第 4 回沙流川下流環境再生技術検討部会
第 3 回指摘事項への説明資料

平成 19 年 8 月

第3回検討部会の主な委員指摘事項と事務局の対応

【沙流川の目標像】

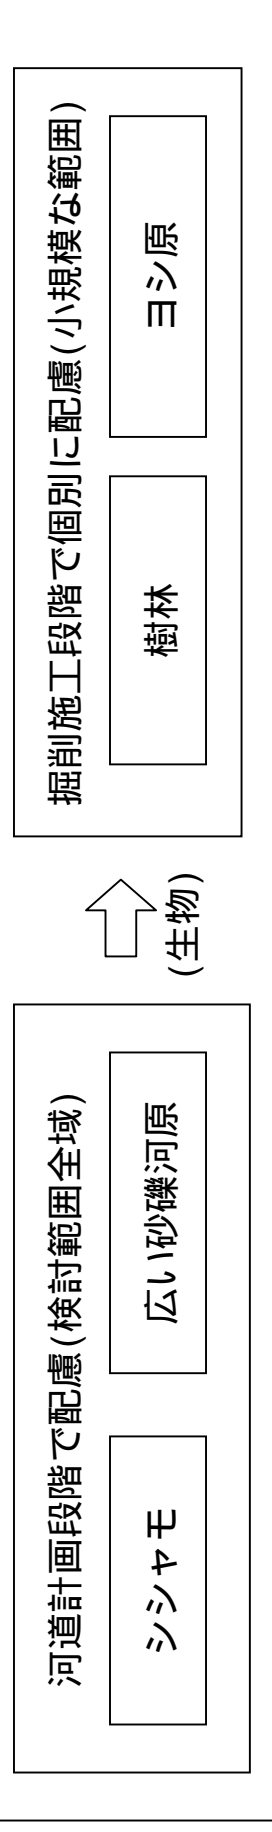
No.	第3回関連議案	第3回委員指摘事項	第3回議事中的事務局等の対応	第4回検討部会での事務局の対応
1	2. 第2回指摘事項への説明	目標として植生のない広い砂礫河原が重要と考える		資料3 「広い砂礫河原」にキーワードを修正 資料3_P3に対応
2	2. 第2回指摘事項への説明	昭和52から平成12年の間の出水と河原の変遷を細かく把握したい	事務局 大体出水後に空撮しており、前回の資料にあり、指摘のような整理をしたい	資料3 空中写真を再整理 資料3_P4～6に対応
3	3. 評価手法及び河道形状案の将来予測（中間報告）について	メッシュで白い部分が河原だとしたら、この部分の土砂の動きがわかれば良いと思う	事務局 白い部分は州で、産卵期の流量50トンを出水時にどうなるかは、今は資料を持ってきていないので、次回説明したい	資料3 出水時において流量規模別に時系列で河床変動計算結果図を提示 資料3_P7～8
4	4. 総括	河川流量は常に変化することを念頭において評価されたい		資料4 平均規模出水と大規模出水の2ケースでシシヤモ産卵床を予測評価
5	4. 総括	砂州の変遷をもう少し大きな出水の時などの条件で議論できると良い		資料4 平均規模出水と大規模出水の2ケースでシシヤモ産卵床を予測評価 河床変動計算結果図を提示
6	3. 評価手法及び河道形状案の将来予測（中間報告）について	資料の中で評価を相対的にしているが、絶対評価の方が良いのではないか		資料4 シシヤモ産卵床予測評価を絶対評価値で提示
7	4. 総括	PHABSIMの予測評価図面に国道や橋を入れてもらえたとわかりやすい		資料4 PHABSIMの予測評価図面に国道や橋を追加
8	3. 評価手法及び河道形状案の将来予測（中間報告）について	ここでは産卵期の11月で計算しているが冬の1～2月の条件でも評価をできるか	事務局 冬の流量レベルでは見えておくべきと考えていた	資料4 冬の2月流量でシシヤモ産卵床を予測評価

「目標として、広い河原より、広い礫河原の方が良い。」の意見を受けて、前回の資料修正

広い砂礫河原の形成とシシヤモの良好な産卵床の再生

- ・ シシヤモ・・・沙流川を代表する本種がより多くの場所で産卵可能となる河道を目指すことを河道計画段階で配慮する。
- ・ シシヤモ産卵床の多かった過去の広い河原は目標の1つである。
- ・ 広い砂礫河原・・・過去の沙流川らしい中州等の発達した広い砂礫河原の形成を目指すことを河道計画段階で配慮する。
- ・ 生物・・・過去の広い河原を目指すことにより、昔の川に近づき、多様な生物の生息・生育環境が再生されると想定される。
- ・ 樹林・・・過去に樹林は一部にのみ分布していた。現状でまとまった樹林(生物の生息環境として機能する良好な樹林等)は、掘削の施工段階で個別に配慮する。
- ・ ヨシ原・・・ヨシはアイヌ語でサルと呼ばれ、沙流川の語源となったと伝えられてる。しかし、ヨシ原は、河口部堤内地や水路の一部にわずかに現存するのみである。そのため、現存するヨシ原は、掘削の施工段階で保全するよう配慮する。
